5・6号機サブドレン集水設備復旧に伴う 実施計画の変更について

2020年10月13日

東京電力ホールディングス株式会社

5・6号機サブドレン設備復旧に伴い、実施計画第Ⅱ章および第Ⅲ章を変更すること。

図－1 サブドレン他水処理施設の全体概要図（1／2）

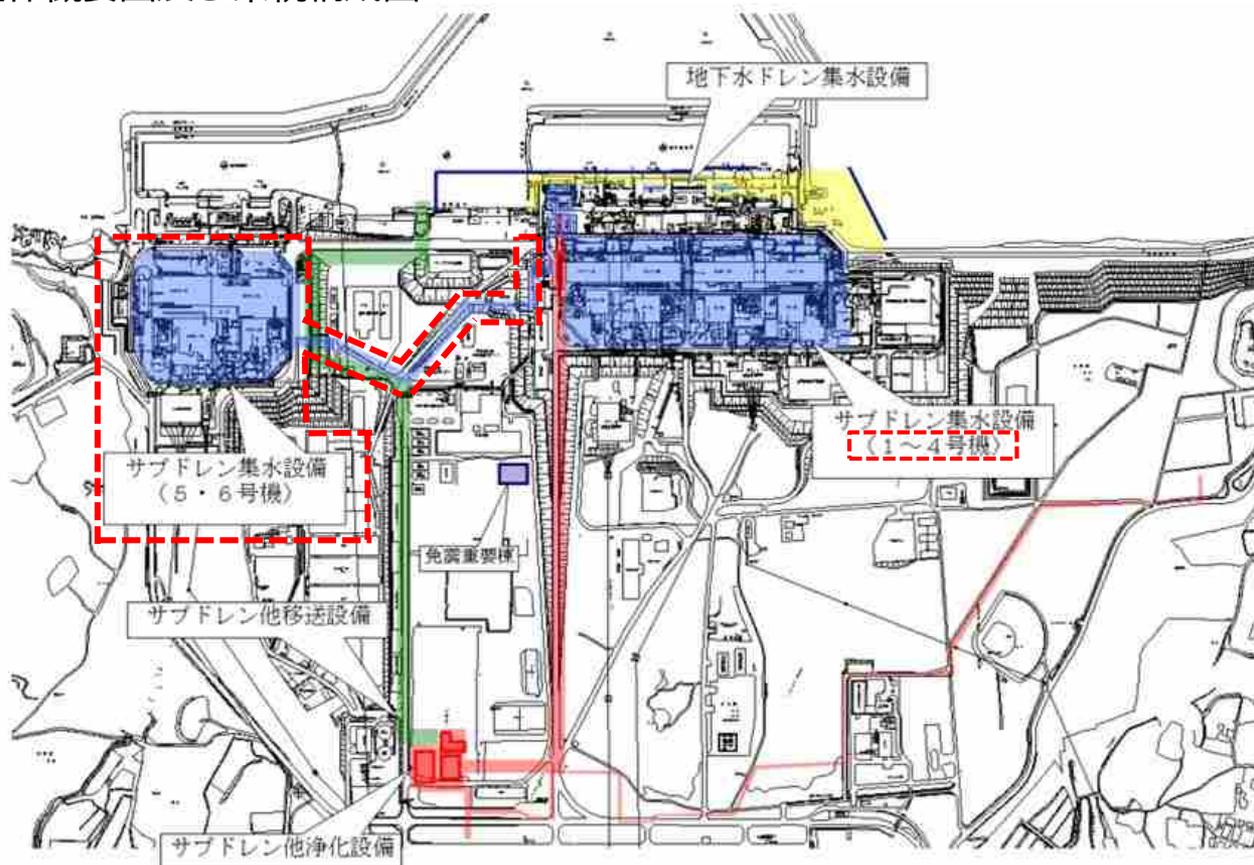
新規追加箇所

※5・8号機サブドレンピットから汲み上げた地下水は、集水タンクへ移送する。（「添付資料－15 5・8号機サブドレン集水設備復旧による地下水流入低減について」参照）

添付資料-1 全体概要図及び系統構成図

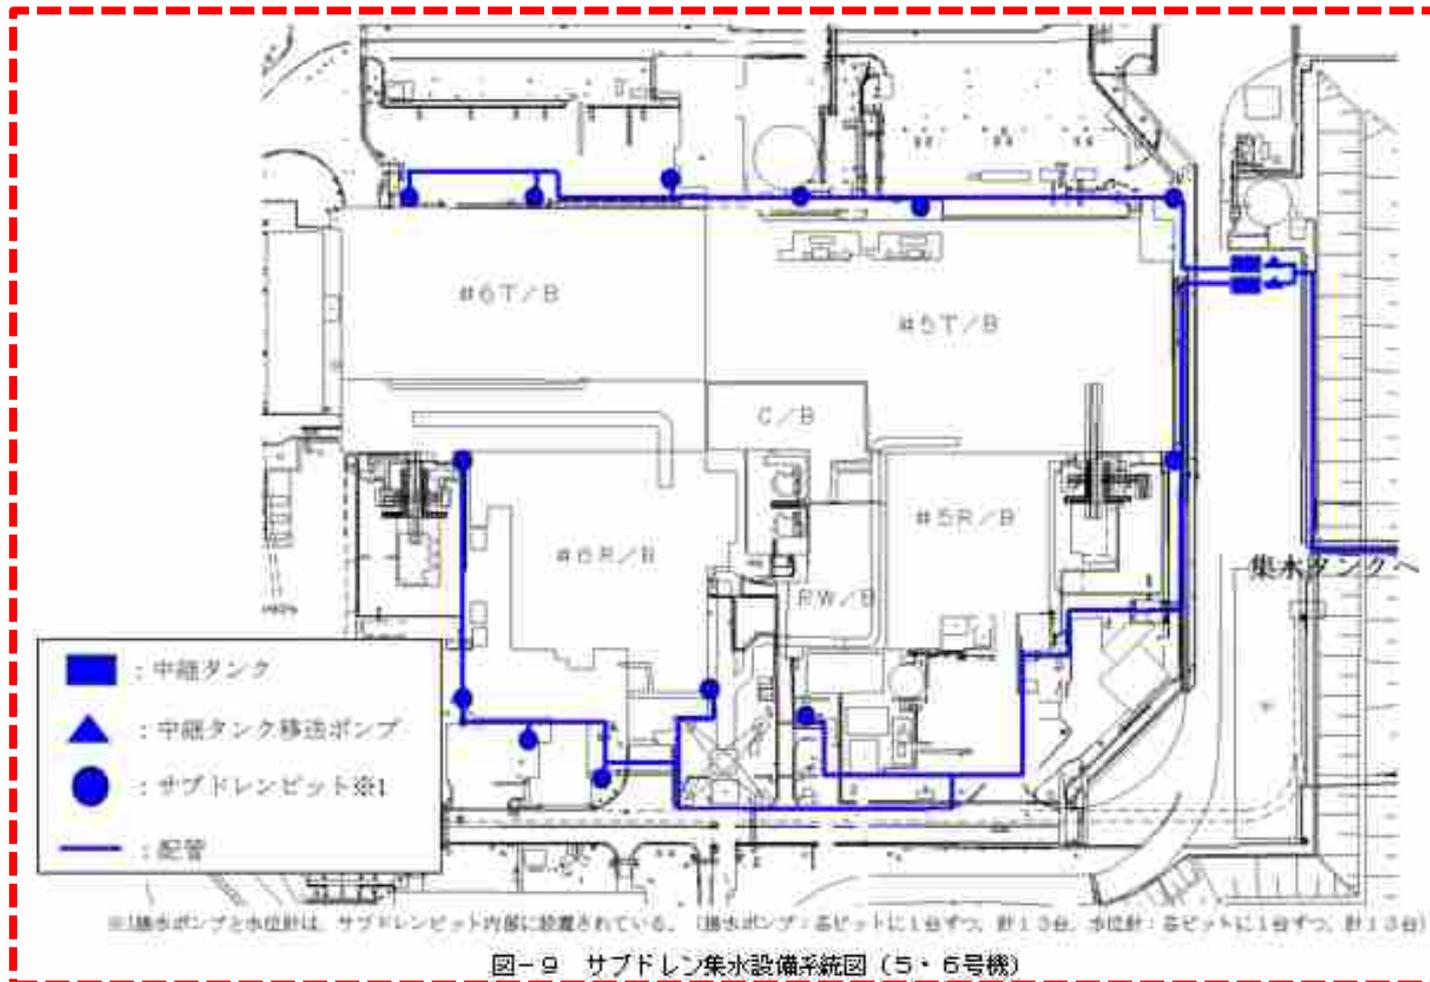
: 新規追加箇所

【参考】5・6号機サブドレン設備の水位管理について

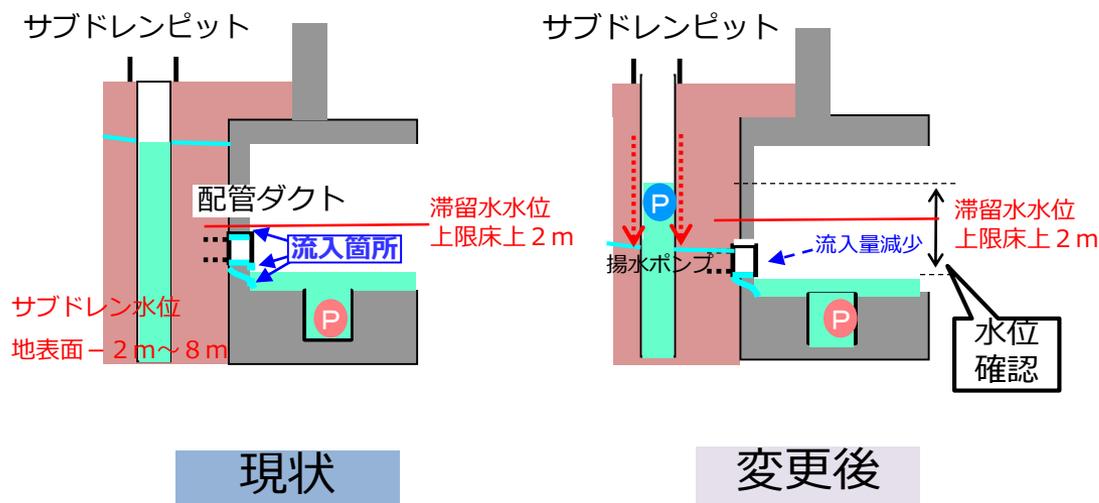
✓ 建屋滞留水とサブドレン水の水位逆転を防止するため、下記設備的対策を行う。

・ サブドレンピット揚水ポンプをタービン建屋地下階床上2m以上に設置・固定

・ 建屋滞留水水位は床面+2m以下で管理することを実施計画に記載し、震災後十分に管理できている実績がある。

【参考】5・6号機サブドレン集水設備復旧に向けた方針について

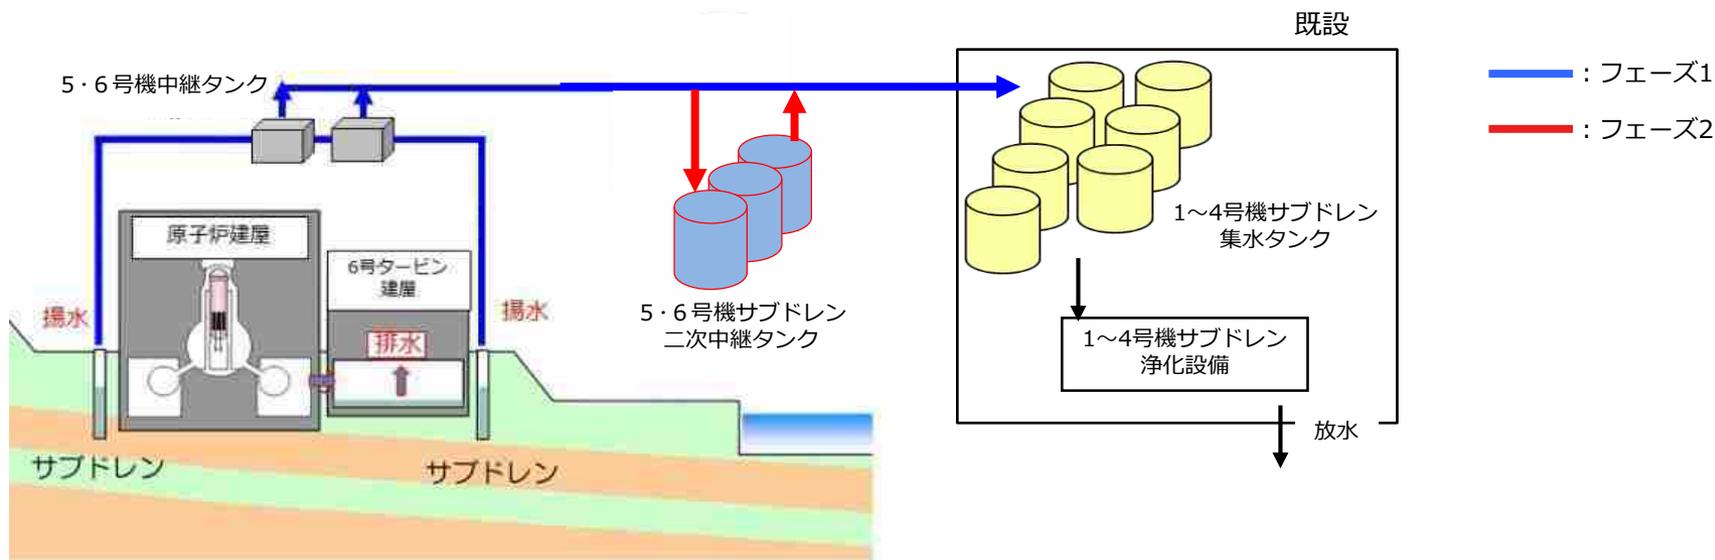
フェーズ1) 5・6号機中継タンクから1~4号機サブドレン集水タンクへ直接移送
(2021年度3月に運用開始予定)

フェーズ2) 5・6号機サブドレン二次中継タンクを設置※して運用
(設置エリア、時期については調整中)

※：常時運用における影響はないものの、豪雨時は1~4号機側への移送が制限される可能性があることから、二次中継タンクを設置し、豪雨時においても5・6号機SD水汲み上げを停止しない運用が可能となる。

4. 地絡遮断の導入対象外とする箇所について

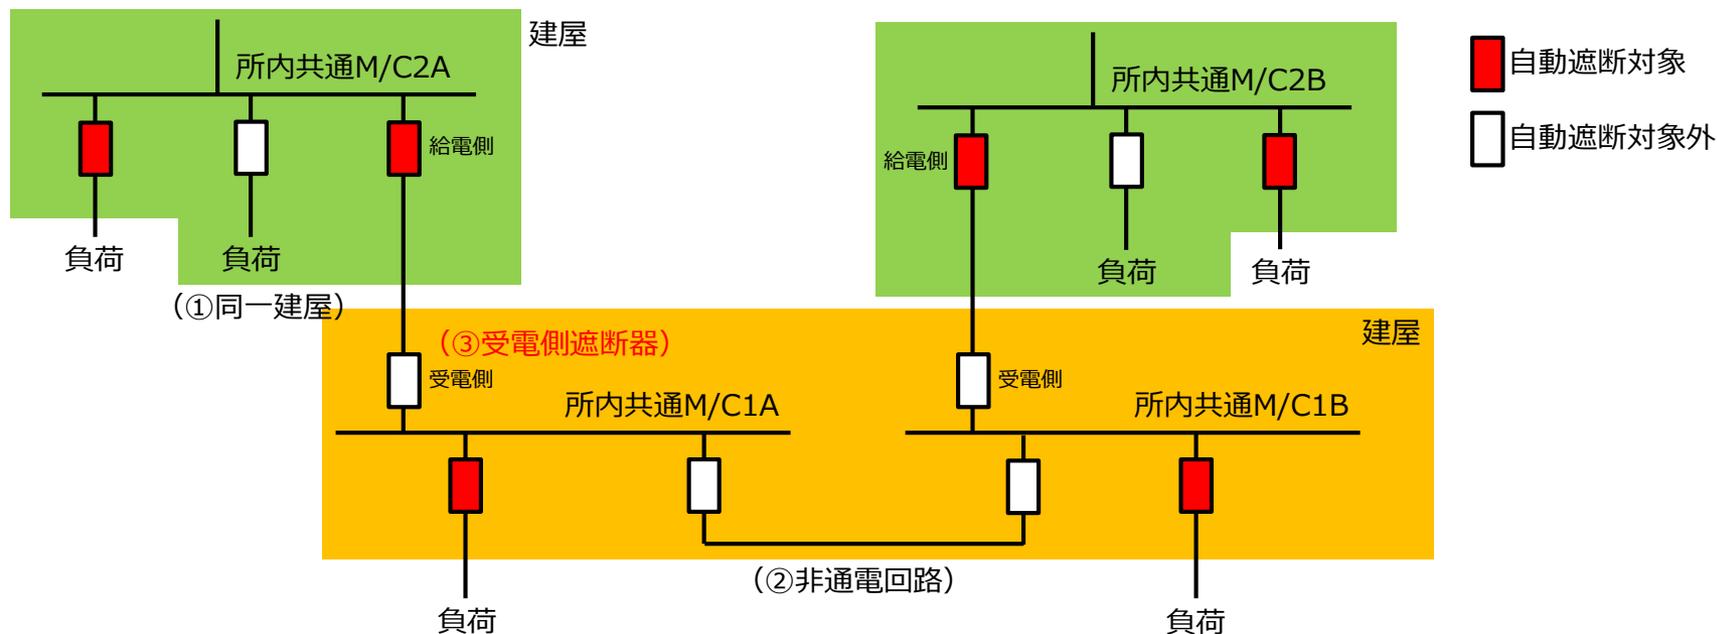
- ✓ 地絡遮断の導入するにあたり，以下の箇所については対象外とする。
 - ①同一建屋内で堅牢な電路に収納されている回路については，地絡のリスクが低いいため対象外とする。
 - ②点検時のみ使用する母線連絡等の常時非通電回路は対象外とする。
 - ③母線連絡回路の受電側遮断器については，給電側の遮断器により地絡を除去できるため対象外とする。

➡ 対象外とした箇所については，従前と同様に警報が発報した後に地絡箇所を特定し，手動により地絡箇所を隔離する

4. 地絡遮断の導入対象について

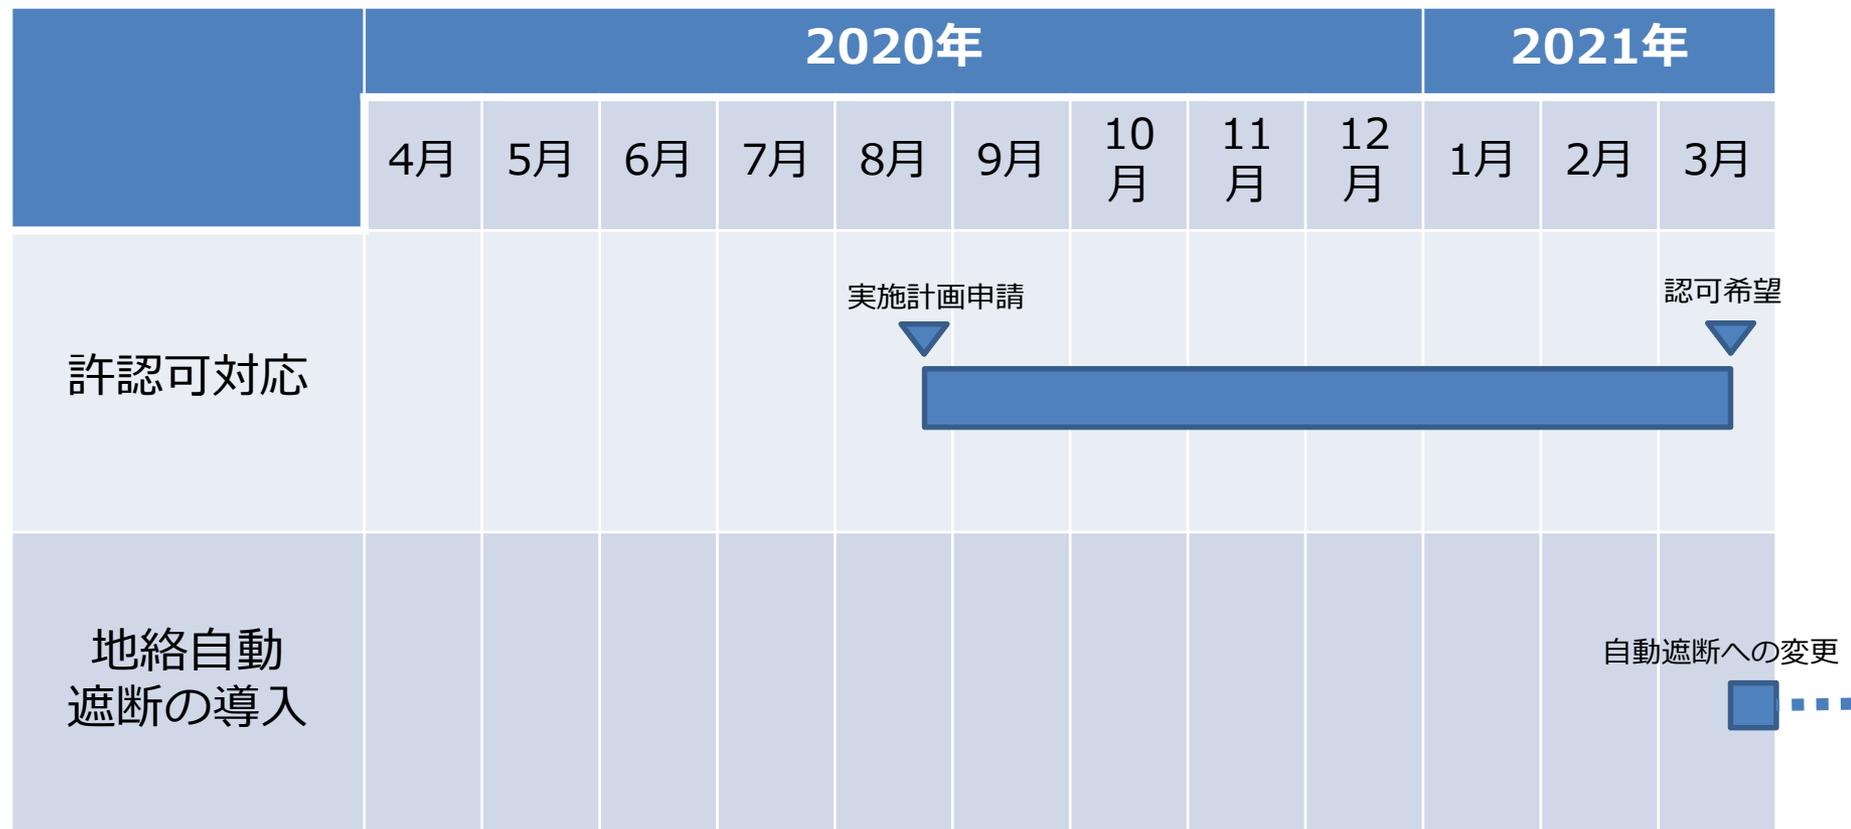
- ✓ 屋外の電路の保護する方針について
 - ・屋外の電路については、ケーブルトラフへの収納やケーブル保護カバーへ収納するなどの対策を実施している。
 - ・保護されておらず損傷を受けやすい電路については、特定及び対策の計画は完了しており、計画通りに対策を実施していく。（1～4号設備については対策済み）
